# Lagerhalle

Änderung	Datum
1. Änderung	24.10.2019 OG ohne

**PLANUNG:**  
Dipl. Ing., Dipl. Wirt.- Ing. Ralf  
Ingenieurbüro für Planung, Stat  
Am Kurpark 12, 32791 Lage

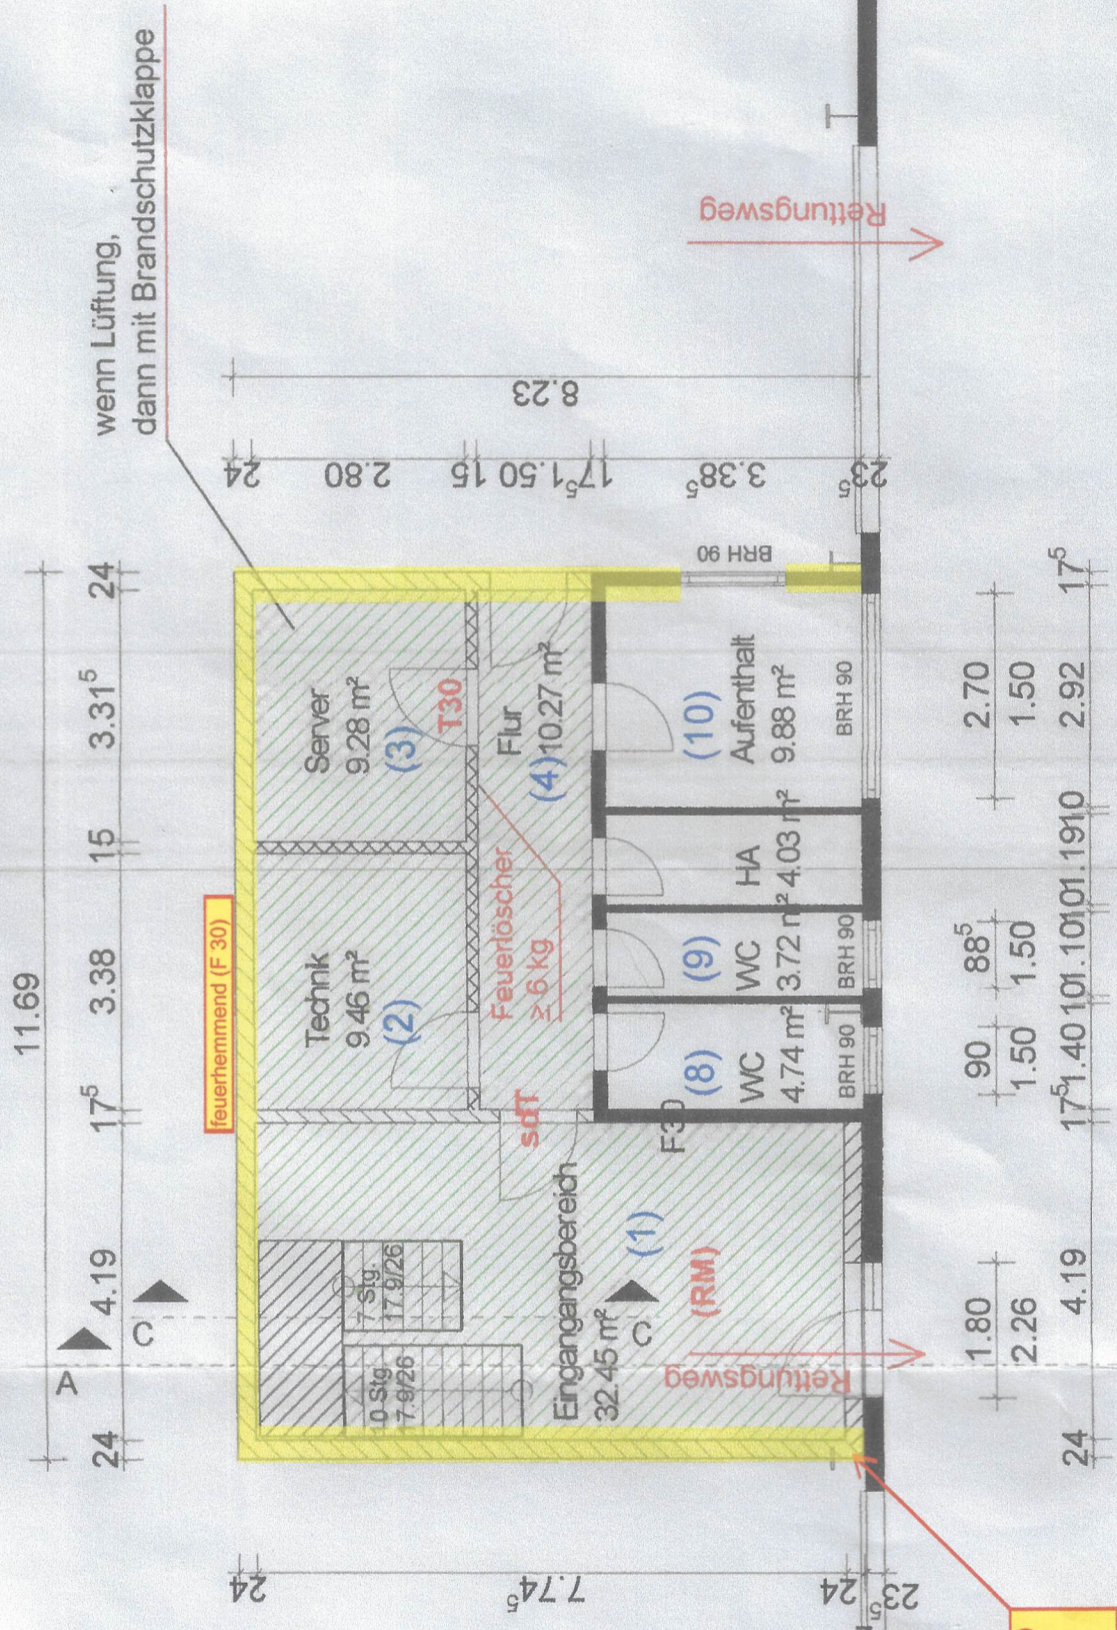
wenn Lüftung,  
dann mit Brandschutzklappe

tragendes Bauteil der Halle (Stahl)  
darf nicht in Verbindung mit der  
Mauerwerkswand /  
Stahlbetondecke stehen!
